Comentários ao Sentido Provável de Decisão (SPD):

Após leitura atenta do presente sentido provável de decisão da ANACOM, temos a apresentar os seguintes comentários e sugestões:

Espectro radioelétrico a utilizar no processo de migração

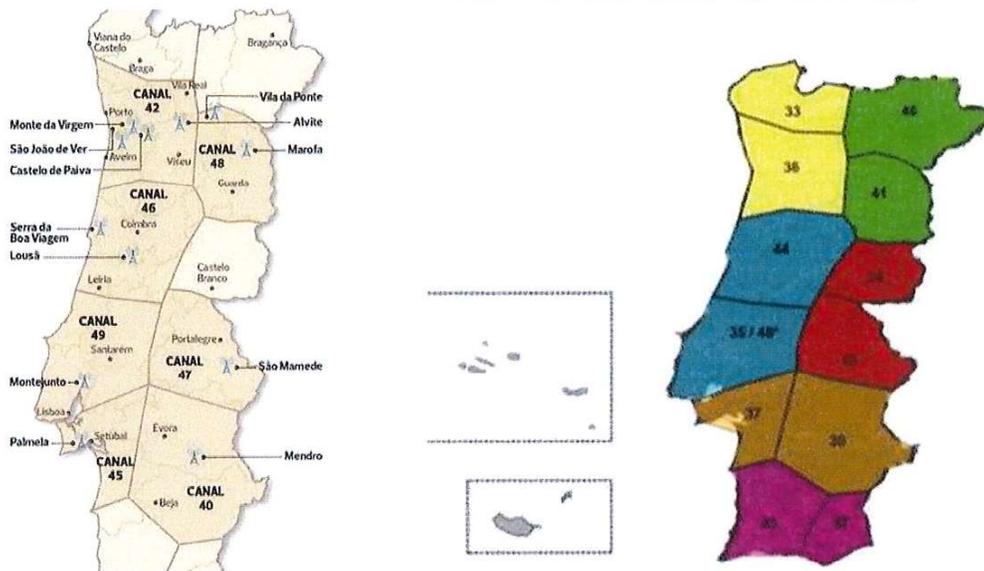
Nas imagens abaixo, podemos ver, do lado esquerdo, as frequências atualmente usadas como complementares ao CH56, e á direita, o que está planeado para implementação (sem qualquer overlapping de frequências!).

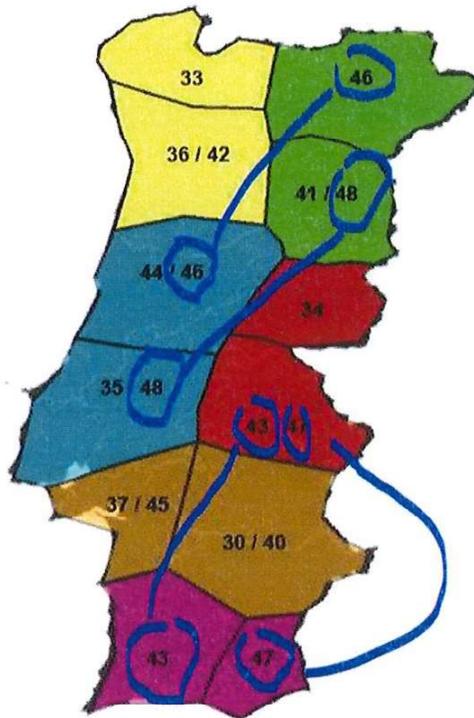
- Na solução sem overlay, verifique-se que temos 1 único canal a ser usado simultaneamente em duas regiões dispares (o CH43).

Embora os consumidores tenham agora, opção de escolha por entre 2 canais de frequências, as possibilidades de termos grupos de consumidores a usarem os mesmos canais de frequências em regiões dispaes do território (fora do intervalo de guarda), multiplicam-se. Parece-nos que esta solução só aumenta a probabilidade de surgirem problemas.

Legenda: No caso de Montejunto teria de ser usado o CH48

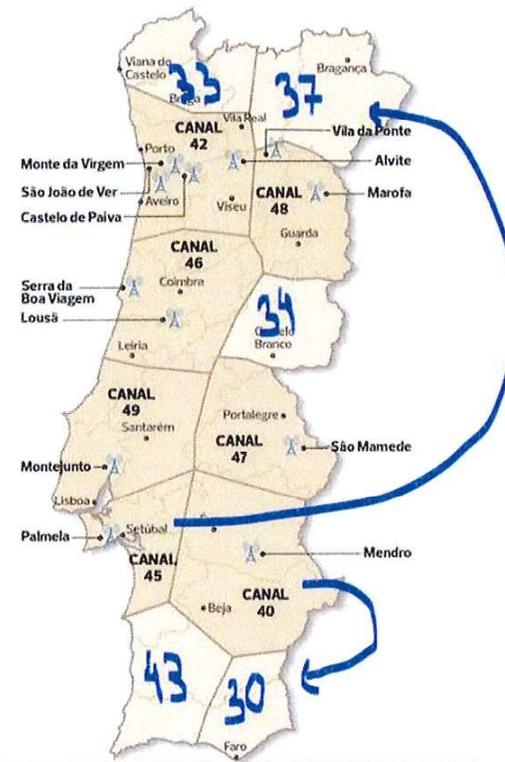
- Manter os canais atuais do MFN overlay (com a exceção de Montejunto que passaria para o canal 48) e atribuir canais de emissão às restantes zonas (as que atualmente não tem MFN overlay) dispaes, de forma a que as 12 zonas, usem

todas elas apenas uma frequência que nunca se repete no restante território nacional.

O exemplo abaixo (simplista!), mostra uma possível configuração, onde se mantêm os atuais canais MFN overlay, e onde todas as 12 zonas, usam canais radioelétricos distintos:

Esta solução, exigiria menos canais radio elétricos (relativamente a manutenção do MFN overlay) e apresentaria, a nosso ver, as seguintes vantagens:

- Manutenção das atuais frequências MFN overlay (já cobrem cerca de 50% da população; espera-se que uma parte desta até já tenha migrado, reduzindo impacto desta migração)

- Utilização de 12 canais radio elétricos (correspondentes às 12 zonas) ao invés dos 15 da solução com MFN overlay agora apresentada
- Abolição do risco de auto interferências e ecos de 0dB; o que não acontece com a solução MFN overlay proposta.
